Les Amis du Champ-de-Mars – février 2024

PLU, Enquête publique (Janvier-Février 2024)

Observations sur le projet, relatives au quadrilatère du Champ-de-Mars

Nos zones :

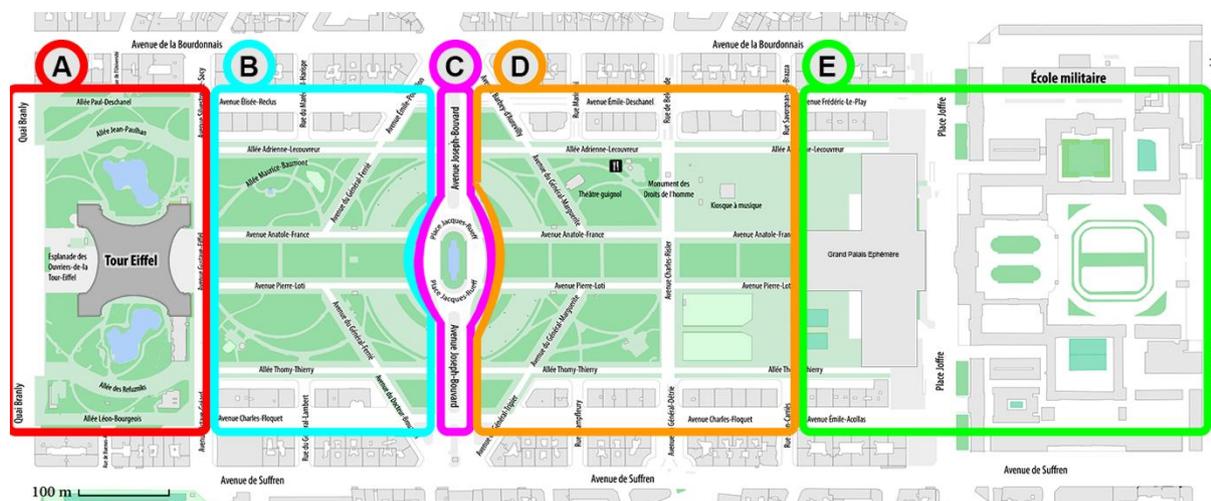
Le PLU soumis à enquête publique n'en contient que six que nous demandons de compléter avec les arbres suivants :

Dénomination usuelle	Dénomination scientifique	Adresse	référence	rayon de protection
Platane	Platanus hispanica	A	107920	18 m
Marronnier	Aesculus hippocastarum	A	107961	18 m
Marronnier	Aesculus hippocastarum	A	107923	18 m
Platane	Platanus hispanica	A	107921	18 m
Platane	Platanus hispanica	A	107958	18 m
Platane	Platanus hispanica	A	107960	18 m
Marronnier	Aesculus hippocastarum	A	107201	18 m
Platane	Platanus hispanica	A	107183	18 m
Platane	Platanus hispanica	A	107858	18 m
Platane	Platanus hispanica	A	107194	18 m
Platane	Platanus hispanica	A	107852	18 m
Platane	Platanus hispanica	A	105909	18 m
Arbre aux quarante écus	Ginkgo biloba	B	107130	10 m
Arbre aux quarante écus	Ginkgo biloba	B	107127	10 m
Noisetier	Corylus	B	107147	10 m
Noyer	Pterocarya fraxinifolia	B	107104	12 m
Oranger des Osages	Maclura Pomifera	B	107110	10 m
Filaire	Phillyrea Augustifolia	B	2019916	10 m
Catalpa	Catalpa	D	106679	10 m
Charme-houblon	Ostrya Carpinifolia	D	106716	10 m

Thuja	Thuja Plicata	D	106670	10 m
Arbousiers	Arbousiers	D	pas dans la base	10 m
Aulne	Alnus Cordata	D	106877	10 m
Filaire	Phillyrea Latifolia	D	106900	10 m
